Onafhankelijk Review Projectplan Markermeerdijken

Markermeerdijk bij Warder

Prof.dr.ir. Stefan van Baars

29 November 2019

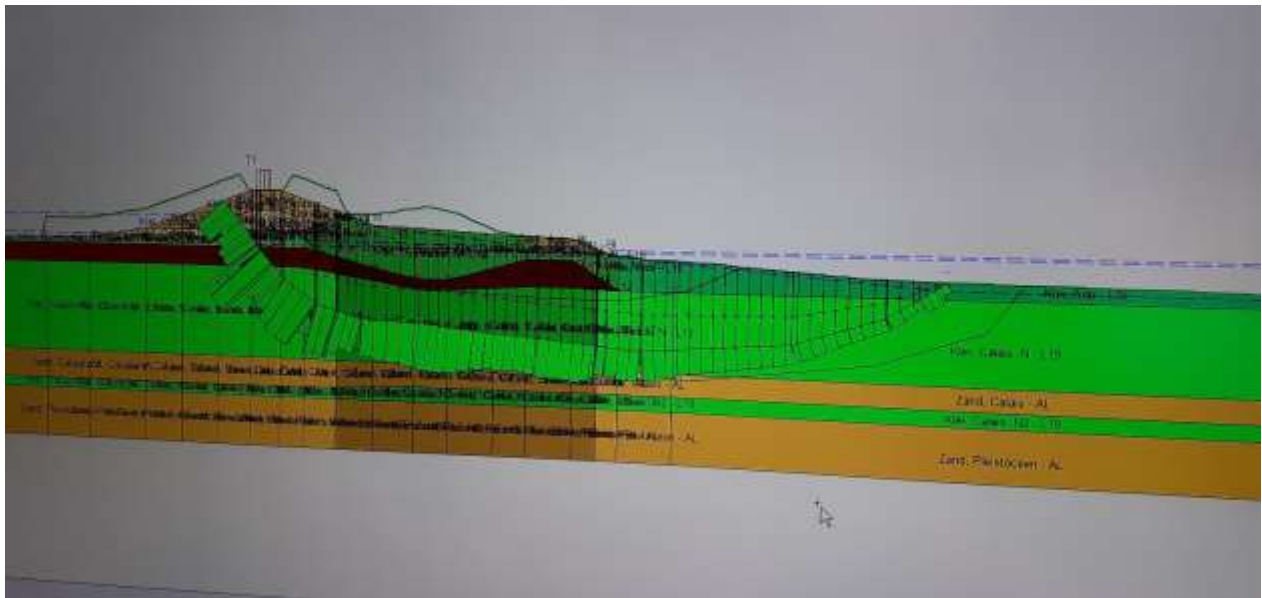
Door de langdurige zetting van 100 jaar van de dijk is de secundaire zettingskruip bijna nul. De totale zetting van de kruin in de toekomst kan derhalve nooit groot zijn en bestaat slechts uit oxidatie van het veen en uit de schuifkruip van het talud. Deze punten worden normaliter nooit berekend en hiervoor bestaan ook geen normen. Alleen een ruwe schatting aan de hand van metingen uit het verleden is mogelijk.

De verwachte kruinzetting kan worden geschat te liggen tussen de 0 en 0,5 cm per jaar. Dit betekent dat de toekomstige kruinzetting zo langzaam is dat we omtrent dit punt geen enkele haast hebben de dijk te versterken, indien de dijk vandaag voor alle criteria goed gekeurd kan worden.

HE-11A

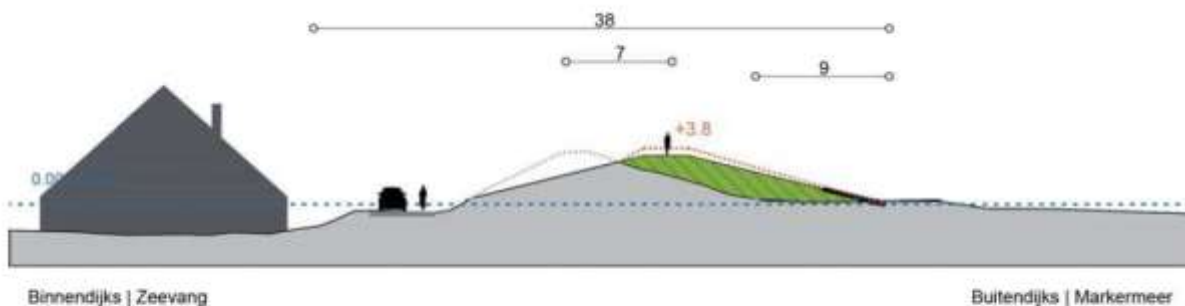
Dit dijkgedeelte heeft een relatief grote vooroever door de baaivorm. Er staat dus niet vaak water tegen de dijk zelf en als men het water in zou lopen, blijft het heel lang ondiep. Dit is dus typisch een locatie waar men zou kunnen verwachten dat de huidige dijk het water tijdens een storm voldoende zou kunnen keren.

Men zou verwachten dat in de berekeningen de golven als gebroken zouden worden meegenomen, maar de aanname in het ontwerp is dat voor breken van een golf minstens één golflengte (bij de superstorm 30 m) nodig is, en zo'n vooroeverbreedte wordt hier niet (overal) gehaald. Hierdoor is er net teveel golfoverslag bij de superstorm en is hierdoor de huidige kruinhoogte hier net te laag. Ook geldt er, voor de ontwerpsuperstorm, dat de bekleding van het talud aan meerzijde niet meer geheel voldoet aan de huidige eisen.

Voor het talud aan landzijde geldt dat de stabiliteit bij eerdere berekeningen nog net wel voldeed, maar bij de berekeningen na de wijziging van de normen net niet meer voldoen. Het figuur in het vorige hoofdstuk laat voor deze locatie het maatgevende glijvlak zien. Deze is zoals verwacht zeer lang door de slappe kleilaag onder de veenlaag. Bij deze methode wordt een minimaal benodigde stabiliteitsfactor van $F = 1,19$ gehanteerd. Op deze locatie is echter een factor van $F = 1,16$ berekend. De resultaten van de berekeningen zijn in de openbare rapporten terug te vinden, maar de berekeningen zelf en de glijvlakken zijn alleen in te zien bij het waterschap, zoals bij deze review gedaan is.

Dit alles overziende heeft de Alliantie moeten concluderen dat ook hier de dijk verbeterd moet worden. Hierbij zijn verschillende varianten bekeken. Voorgesteld is om de bestaande bebouwing en de weg ongemoeid te laten, en de taludhellingen van 1 op 2 naar 1 op 3 te verlagen, en de kruinbreedte te verbreden, zoals in het volgende figuur staat, die is overgenomen van pagina 208 in document [o5] MER deel B, definitief, nov. 2017.

De dijk wordt dus aan meerzijde verbreed hetgeen, gezien de bestaande bebouwing en de weg, en ook gezien de opgave om de dijkbekleding te verbeteren, het meest voor de hand ligt.

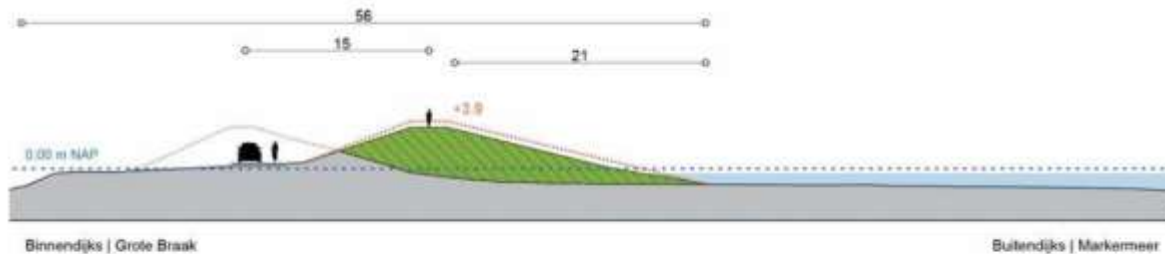
Voor de baai die we als voorbeeld hebben genomen, kunnen bovendien de golven ook niet groot worden omdat over vele meters de bodem zeer ondiep is. Het voorland zorgt ervoor dat er nauwelijks golven tegen de dijk aankomen. En zelfs voor de "Superstorm", als het water 40 cm hoger komt dan in 1998 en het voorland slechts 60 cm onder water staat, is het moeilijk dijkbekledingsspecialisten te vinden die overtuigd zijn dat de bij deze baai de taludbekleding zodanig zwak is dat de dijk hier ook echt gaat doorbreken.

En zelfs als de huidige taludbekleding niet in op orde zou zijn, dan nog hoeft de bestaande dijk niet op de schop. Men hoeft dan immers alleen de bekleding aan te passen.

Stormvloed 1916

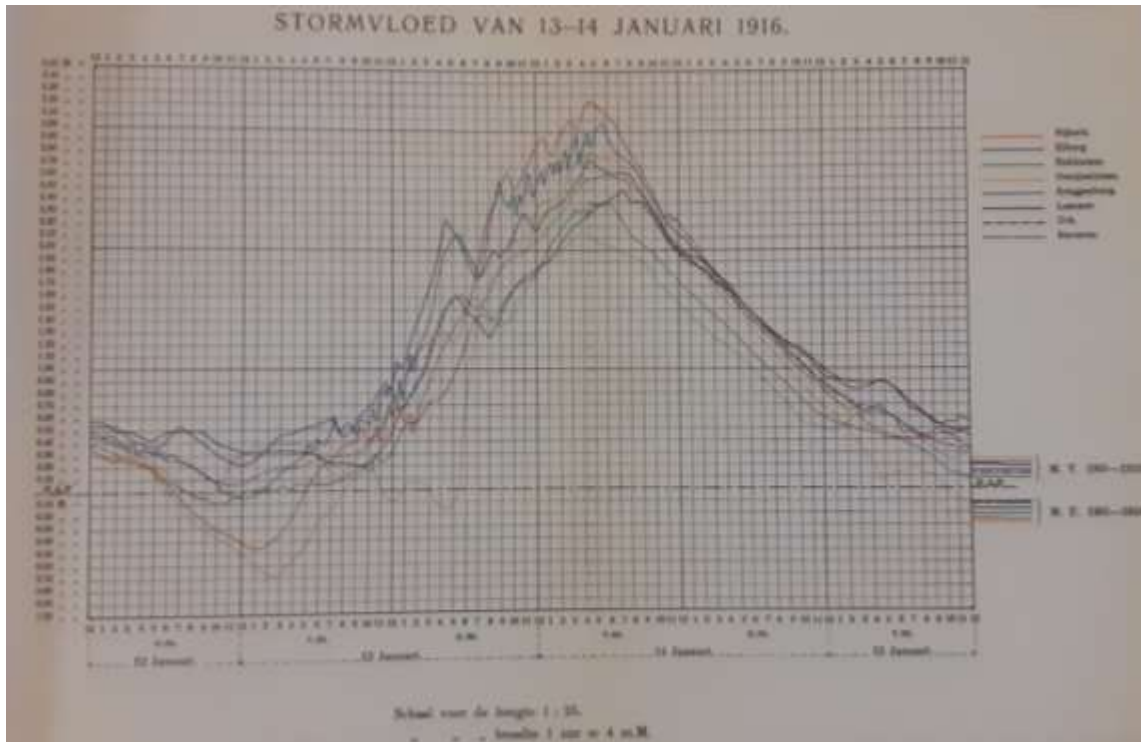
En ander uiterst belangrijk gegeven voor Bewezen Sterkte is de Stormvloed van 1916. Volgens document [bs6] De Waterwolf in Waterland, werd er toen in Warder een waterstand van NAP +2,65 m gemeten en in Marken zelfs NAP +2,90 m. De Zeevangse dijk had toen, vóór de dijkverbetering van 1920, een hoogte van NAP +3,50 m, slechts 85 cm hoger dan de waterstand van NAP +2,65 m in Warder, terwijl de dijk het toen gehouden heeft. Dat is een bewezen sterkte! Terwijl nu deze dijk met een hoogte van ongeveer NAP +3,30 m, vanwege de aanleg van de Houtribdijk bij een superstorm maar een waterstand hoeft te keren tot NAP +0,70 m.

Dit betekent dat destijds, door de grotere diepte, met grotere en langere golven, een kruinhoogte van 85 cm boven de waterstand voldoende bleek, terwijl nu een kruinhoogte van 260 cm boven de waterstand door de Alliantie wordt afgekeurd.

Bij zowel de toetsingen in het verleden, als bij het ontwerpplan van de Alliantie, had de golfoverslag en benodigde kruinhoogte voor de stormvloedramp van 1916 moeten worden doorgerekend, en dan zou zeer waarschijnlijk geconcludeerd zijn geweest dat de gehanteerde methodiek (Hydra-NL) te veel veiligheid bevat.

Op eenzelfde wijze had voor de stormvloedramp van 1916 de stabiliteit moeten worden doorgerekend, en dan zou zeer waarschijnlijk geconcludeerd zijn geweest dat de gehanteerde grondparameters in combinatie met de gehanteerde methodiek (met een veiligheidsfactor van $F = 1,19$ bij Spencer) ook te veel veiligheid bevat.
